## COMUNE DI RAVEO

### PARCO INTERCOMUNALE DELLE COLLINE CARNICHE Comuni di Enemonzo, Lauco, Raveo, Villa Santina

VARIANTE DI RECEPIIMENTO PER IL COMUNE DI RAVEO del  
PIANO STRALCIO PER L'ASSETTO IDROGEOLOGICO DEI BACINI  
IDROGRAFICI DEI FIUMI ISONZO, TAGLIAMENTO, PIAVE, BRENTA-  
BACCHIGLIONE (PAI)

### Relazione illustrativa ed elaborati grafici

## Modifiche di dettaglio Esemon di Sopra: n. 19, 20 e 21

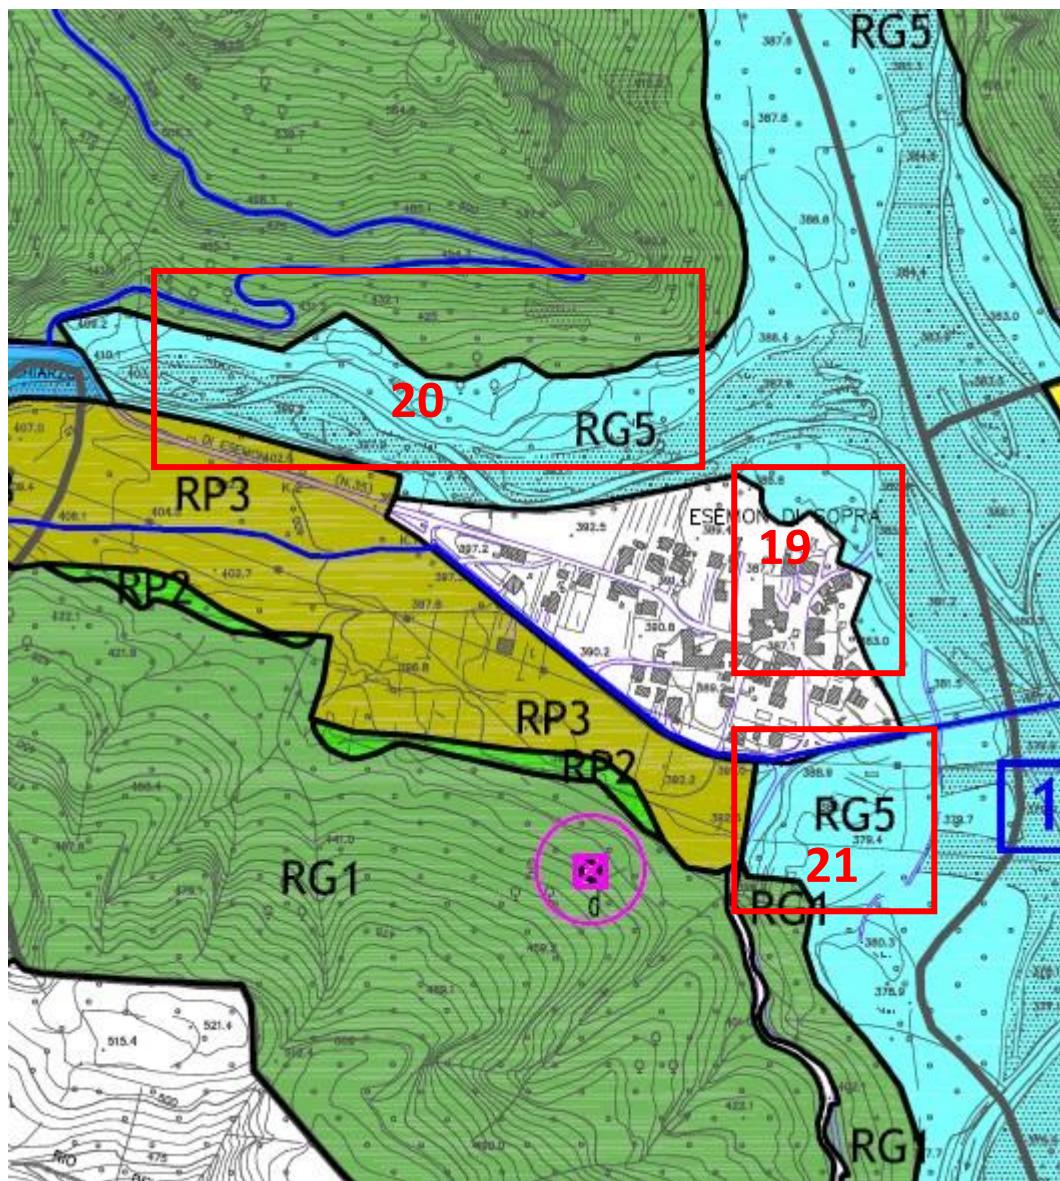
Il recepimento della zona fluviale PAI porta alla ridelimitazione delle zone RG5 “Area di riserva guidata in ambiti di interesse idraulico” interne al Comune di Raveo per fare corrispondere i limiti di zona. Alcune zone vengono di conseguenza riclassificate (vedi dettagli Esemon di sopra).

### AREA 19 - zona PARCO:

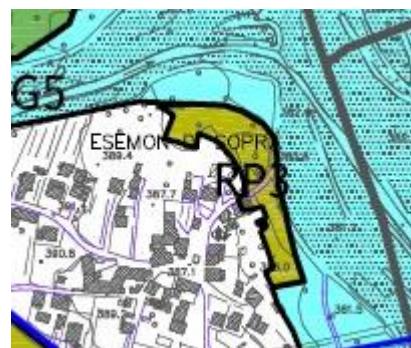
recepimento della zona fluviale PAI e corrispondente riconoscimento della zona agricola esistente al posto di zona di interesse idraulico: variazione da zona RG5 a zona di Parco RP3 "Riserva di preparco in ambiti di spazi aperti agricoli" - 6942 mq.

### AREA 20 - zona PARCO:

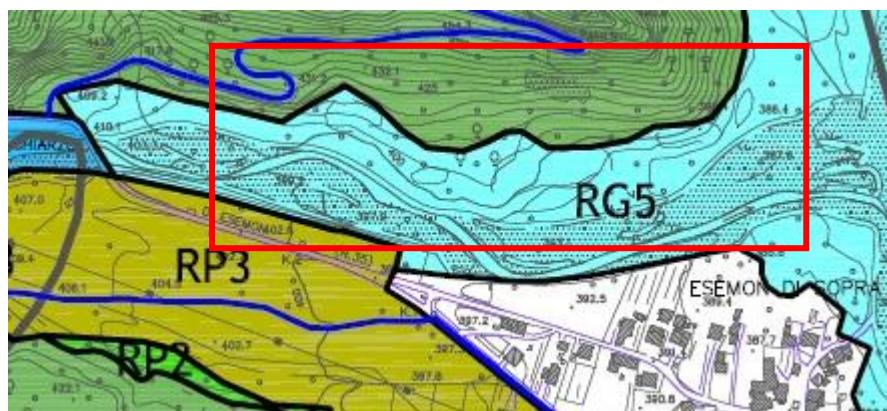
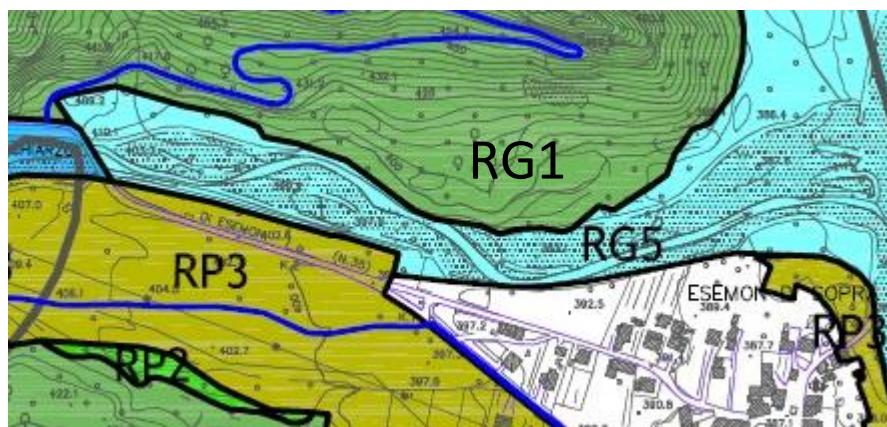
recepimento della zona fluviale PAI e corrispondente riconoscimento della zona boschata esistente al posto di zona di interesse idraulico: variazione da zona RG5 a zona di Parco RG1 "Area di riserva guidata entro ambiti boscati" - 2,05ha

## AREA 21 - zona PARCO:

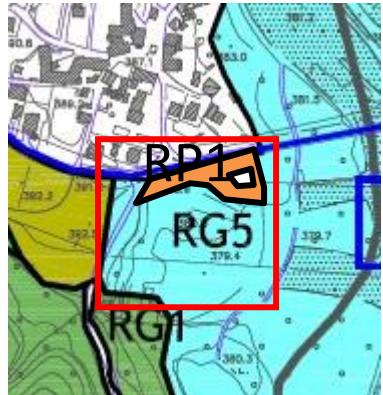
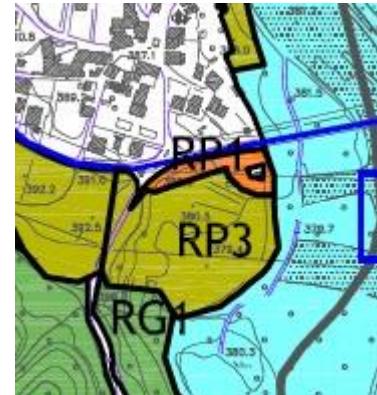
- recepimento della zona fluviale PAI e corrispondente riconoscimento della zona agricola esistente al posto di zona di interesse idraulico: variazione da zona RG5 a zona di Parco RP3 “Riserva di preparco in ambiti di spazi aperti agricoli” - 1,76 ha.
